Projet éolien de Croix du Picq

Synthèse des compléments de réponses au relevé des insuffisances du 09/09/2020

CROIX DU PICQ

Implantation de 4 éoliennes et 2 structures de livraison

Figure 57 : Proportion d'activité chiroptérologique couverte par la programmation

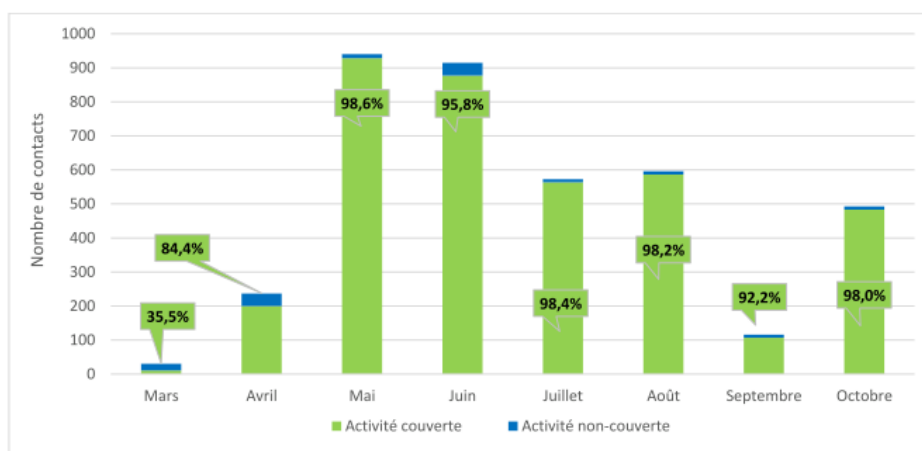
L'implantation des éoliennes étant à moins de 50 m des lisières forestières et haies à très forte attractivité chiroptérologique, l'exploitant propose une programmation d'arrêt total couvrant l'ensemble de la nuit du mois de mai au mois d'octobre et d'étendre cette programmation en avril à 4 h 30 après le coucher du soleil. Les mesures de régulation proposées semblent devoir être complétées pour débiter au 15 mars et inclure la plage de 2 h avant le lever du soleil pour la période où l'arrêt n'est pas total la nuit. En outre, le critère de vitesse à hauteur de nacelle ne devrait pas être inférieur à 6 m/s.

Le paragraphe : « paramètres de la mesure », la figure 57 et le tableau 87 ont été modifiés comme suit :

Cette mesure d'arrêts programmés sera complétée par la mesure dont le but est de caractériser l'activité chiroptérologique à hauteur de nacelle, ainsi que la mortalité induite par les éoliennes durant l'exploitation du parc. Les résultats du suivi d'activité et de mortalité pourront amener l'exploitant du parc à modifier les paramètres des arrêts programmés dès la seconde année d'exploitation.

Ainsi, d'après les résultats de l'étude de l'activité des chiroptères en hauteur (mât de mesure), une telle mesure permet de couvrir 96,3 % de l'activité des chiroptères sur l'ensemble du cycle biologique actif de ces derniers. »

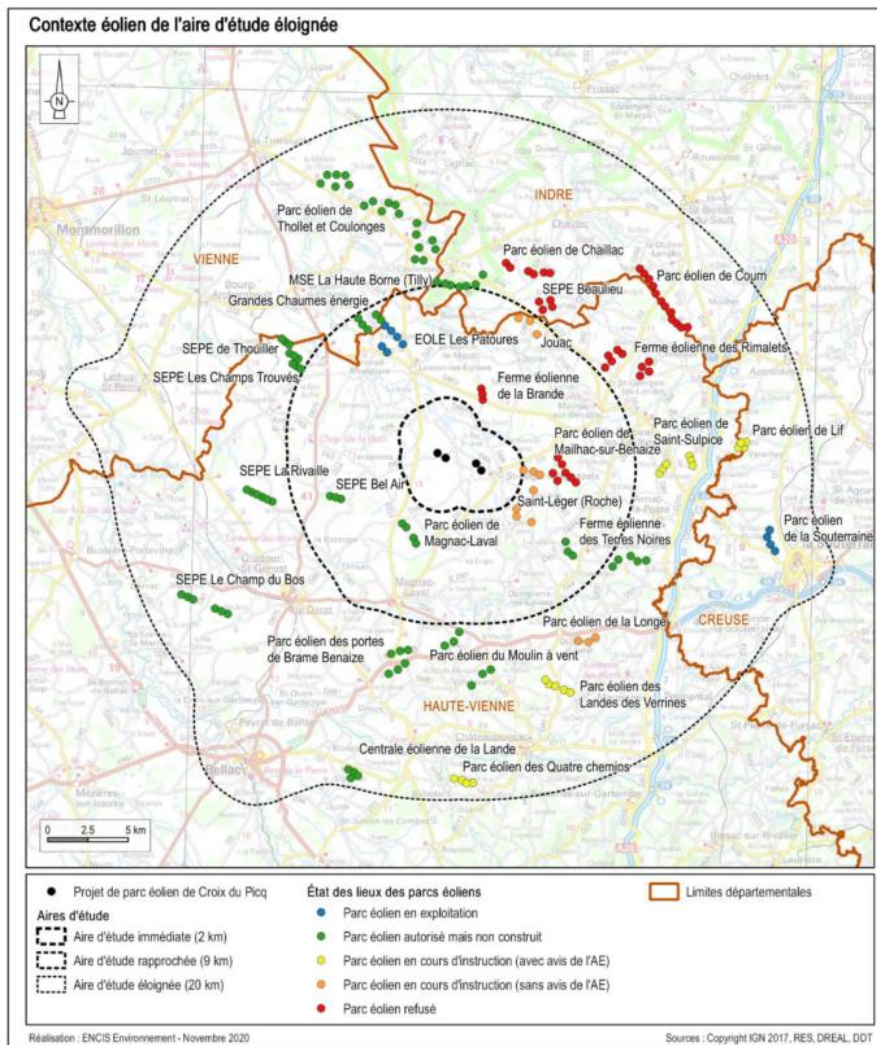
- En matière d'effets cumulés, la carte 63 « Contexte éolien de l'aire d'étude éloignée » et la liste des parcs correspondants (page 226 de l'expertise paysagère) doit être complétée par la mention du projet du parc éolien des 4 Chemins prévu sur la commune de Balledent, située en AEE, entre Bellac et Chateauponsac, dont la demande d'autorisation a été déposée le 11 septembre 2019, donc avant celle du projet de la Croix du Picq. Cette carte modifiée devra aussi être insérée en lieu et place de la carte 134 « Localisation des autres projets connus » figurant page 346 de l'étude d'impact.
- Ce projet doit être intégré à l'étude d'impact, sous toutes les composantes potentiellement concernées.

La ligne suivante a été ajoutée au Tableau 107 : Inventaire des parcs et projets éoliens dans l'aire d'étude éloignée (Source : DREAL Nouvelle-Aquitaine, DREAL Centre-Val de Loire)

Parc éolien des Quatre chemins	VALECO	Balledent, Châteauponsac	19,3 km	- 4 éoliennes - Puissance totale max : 16 MW - Hauteur totale max : 150 m - Avis de l'AE du 24/09/2020	En cours d'instruction
--------------------------------	--------	--------------------------	---------	---	------------------------

Figure 48. Schéma de principe de raccordement au réseau public de distribution d'électricité

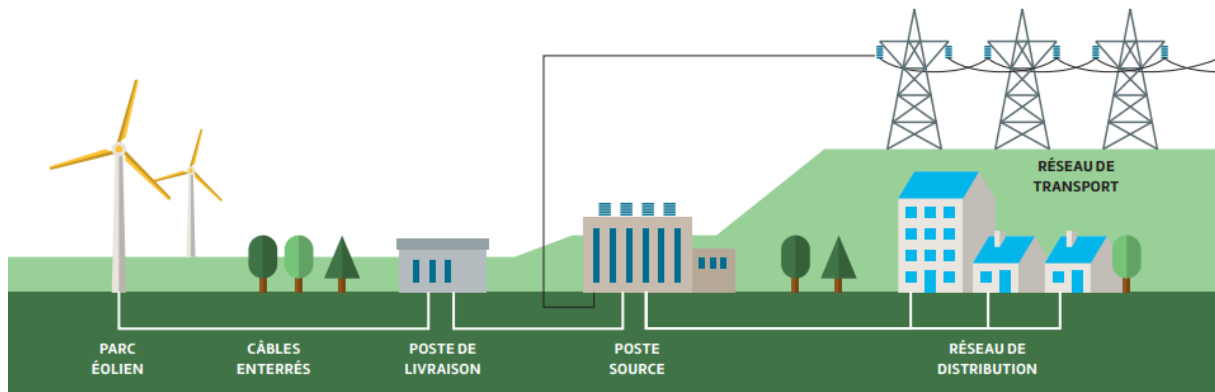
Mise à jour de la rédaction et du schéma (ancienne figure 46 et maintenant figure 48) concernant la liaison du parc jusqu'au poste source.

Le raccordement électrique au réseau public de distribution existant est défini et réalisé par le gestionnaire du réseau (tel qu'Enedis) qui en est le Maître d'Œuvre et le Maître d'Ouvrage.

Le gestionnaire du réseau déterminera le tracé de raccordement définitif entre la structure de livraison et le poste source, seulement après obtention de l'Autorisation Environnementale. Dans le cadre de la procédure d'approbation d'ouvrage, le gestionnaire du réseau consultera l'ensemble des services concernés par le projet de raccordement. »

Figure 52. Schéma de principe de l'emplacement possible des haubans (source RES)

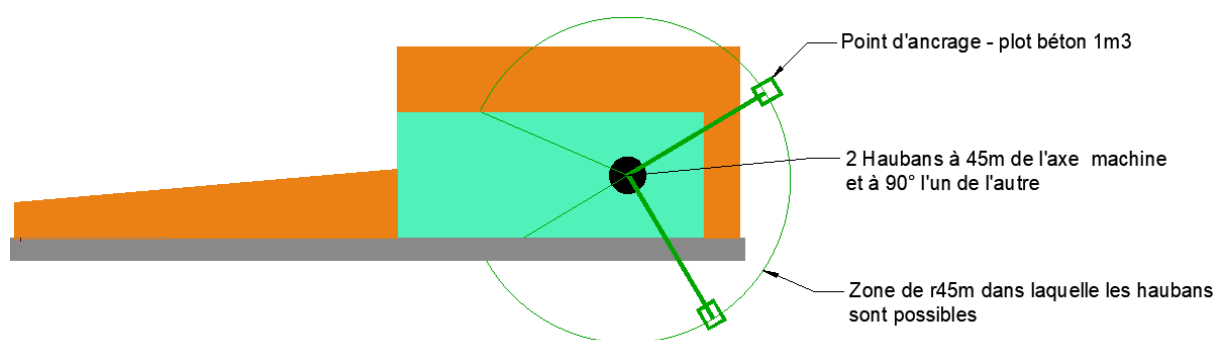
L'objectif est d'éviter les résonances vibratoires émises dans le mat. Cette technique est utilisée afin de gagner en sécurité humaine lorsque les techniciens positionnés en haut du mat doivent réceptionner, guider et associer la nacelle au mat.

Il s'agit de tirer 2 câbles ou « haubans », selon un angle de 90° l'un de l'autre, ancrés à environ 45 m de distance de l'axe du mât. Ces haubans sont généralement positionnés au sens opposé à la plateforme afin de ne pas gêner la circulation des engins sur les emprises chantier. Chaque hauban est stabilisé par ancre béton d'environ 1 m³ posé au sol.

« Chapitre 5.2.4.2 Itinéraire d'accès au site envisagé »

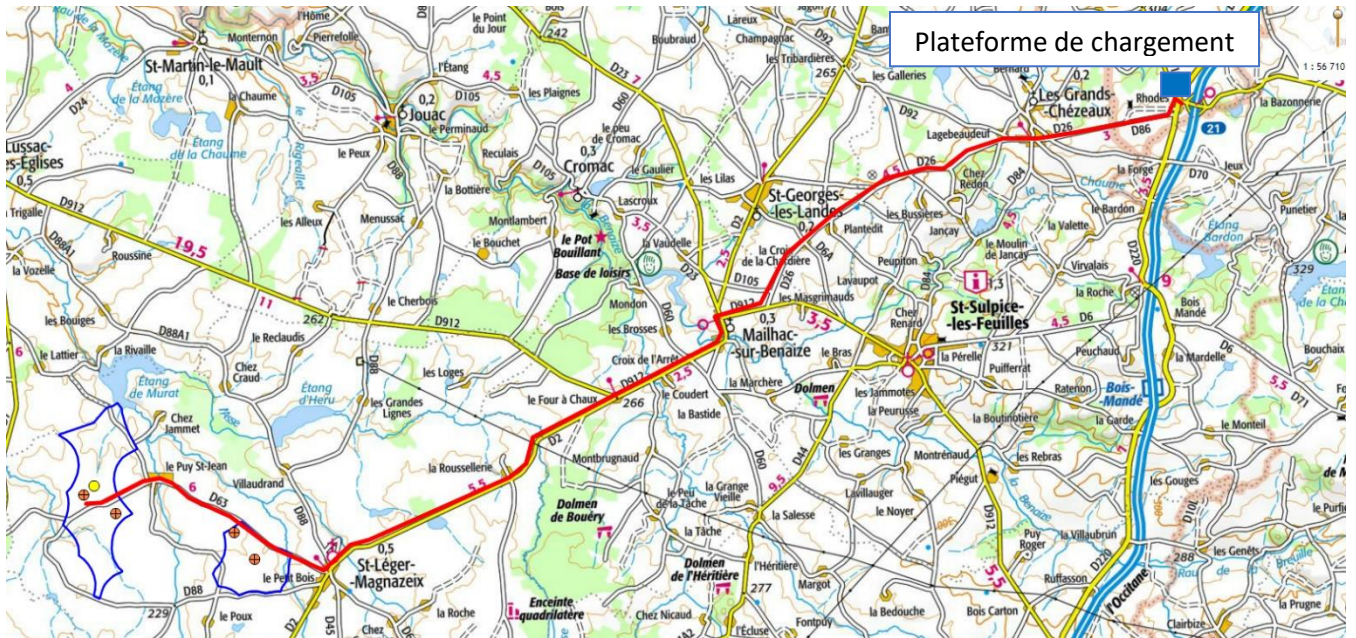
Le porteur de projet a souhaité volontairement apporter des modifications sur l'itinéraire d'accès au site et ainsi les emprises impactées en phase travaux et exploitation. Des informations complémentaires concernant le transport et le montage des éoliennes ont été également apportées.

Mise à jour de l'intégralité de ce chapitre à la suite d'un changement de l'itinéraire d'accès au site. L'utilisation de la technologie « blade lifter » plus en détail.

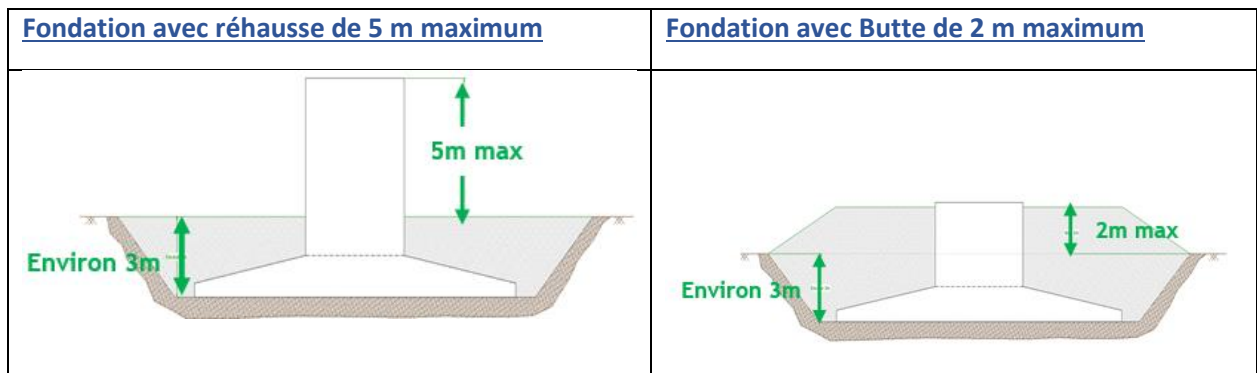
Est remplacé par

« Les fondations seront enterrées sous le niveau du sol naturel. Seule l'embase du mât, d'un diamètre de 10 m maximum, sera visible au sol. La semelle béton, d'un diamètre de 25 m environ sur 3 m de profondeur, est enterrée et non visible.

Au total, ce sont donc 9 000 m³ de terres qui seront excavés en tout pour les 4 fondations. Celles-ci occuperont une surface de 520 m² chacune, soit environ 2 080 m². Les matériaux de déblai sont stockés à proximité pour réutilisation si leurs propriétés mécaniques le permettent ou bien évacués vers un centre de traitement adapté. À l'issue de la phase de construction, les fondations seront recouvertes avec la terre préalablement excavée, sauf pour la partie à la base du mât, et la végétation pourra de nouveau se développer. »
